改善箇所説明図

対策ハーネス取り付けの場合

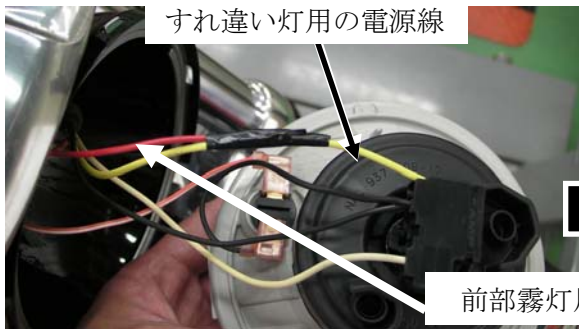
平成 18 年 1 月 1 日以降に輸入し、純正アクセサリーの前部霧灯を取付けた車両において、設計過程における配線方法が、走行用前照灯点灯時に前部霧灯を点灯できない仕様になっている。

対策品
(前部雾灯用ハーネス)

全車両確認後、該当するものは前部霧灯の配線に、対策ハーネスの追加、もしくは配線加工を行う。
